温州市中心医院双屿院区改扩建工程医用净化及实验室系统工程 招标文件补充、澄清（答疑）纪要 01 号文件

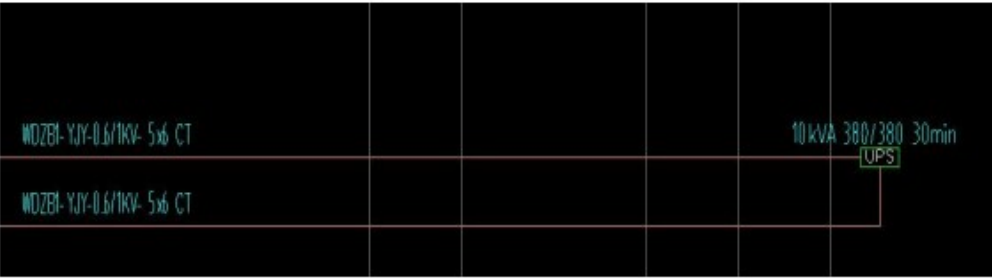
问题 9: 实验室专项 3#楼, 平面图三、四楼显示有 150KVA, 0.5H, UPS 各有 1 套, 请问是否在本次招标范围内? 清单内无此项, 是否漏项?

回复 9: 清单漏项, 标后核对增加, 投标暂不包含此部分报价。

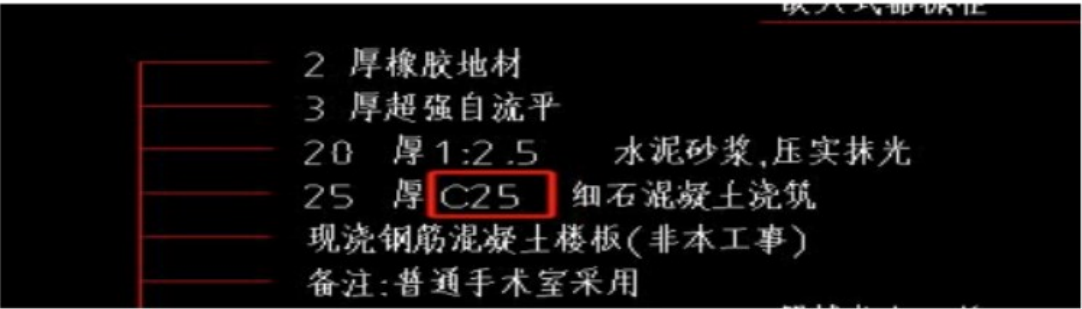
问题 15：清单描述与图纸节点不一致，以哪个为准？

47	011103002001	橡胶板卷材楼地面	楼1 橡胶地材1（清单工程量按地面面积） 楼地面：（楼1 橡胶地材1） 1、2厚防静电橡胶地材，卷材面层缝焊缝密闭处理，打蜡出光 2、专用胶粘剂粘贴，接缝处及四周边用专用滚轮压实（基层与地板背面同时涂胶） 3、3厚超强自流平 4、吸收性界面处理剂 5、20厚1:0.3水泥砂浆，压实抹光 6、25厚C20细石混凝土找平 7、现浇钢筋混凝土楼板（非本工事） 8、其余详见图纸，含一切工作内容 9、防辐射（隔1 橡胶地材1） 10、2厚防静电橡胶地材，胶粘剂粘贴，板面上打蜡出光，100高 11、20厚面面层腻子找平 12、20厚厚底防裂腻子分遍找平 13、防辐射材料2道横纵向方向各1道 14、基层墙体 15、其余详见图纸，含一切工作内容 备注：保证装修完成后与本层大楼层面齐平	m2	619.35
----	--------------	----------	-------------------------------------------------------------------------------------------------------------------------------------------------------------------------------------------------------------------------------------------------------------------------------------------------------------------------------------------------------------------------------------------------------	----	--------

回复 15：实际采用 C25 细石混凝土，暂按 C20 细石混凝土报价，标后核对修改。
